Statens vegvesen

Svar på bestilling av utgreiing av undergang –sak 20/1999

E39 Vikane–Eikangervåg planID 1263–201804

Punkt 1 om undergang og punkt 2 om busstopp er omtala i planbeskrivelsen s. 22:

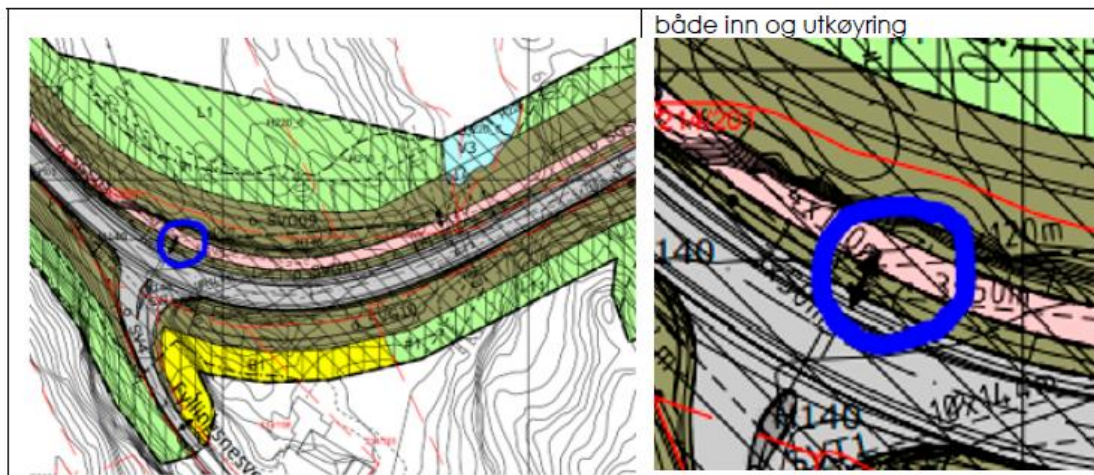
1. 2) Fleire vil ha undergang under E39 ved Fyllingsnesvegen (o_SV4 i	*2) Det er ikkje plass i dette området (ved krysset) til å lage naudsynte ramper med stigning som stettar krava til universell utforming gitt i regelverket. Det er no lagt inn i planen eit 1,0 meter breitt planert areal utafor rekkverket på austsida av E39. Dette kan nyttast til å gå på langs
planen)	E39 mellom vegen til Fyllingsneset og det nye gangvegssystemet vis a vis bensinstasjonen. Jamvel om det anbefalast å gå langs hovudvegen på tilrettelagd areal på utsida av rekkverket, er det likevel mogleg å kryssa E39 ved Fyllingsnesvegen, for å koma til det nye gangvegssystemet på andre sida.

Det som gjerne ikkje kjem tydeleg fram er der det er tenkt at folk/fe/traktor kan krysse E39 vist med blå ring. Her er det ikkje krav om rekkverk fordi det er rabatt mellom køyreveg og gang- og sykkelveg.

Der pilen er i plankartet er det ikkje krav om rekkverk, og opning i høve landbrukskøyretøy er ikkje noko problem slik det framstår i supplerande klage punkt 5.
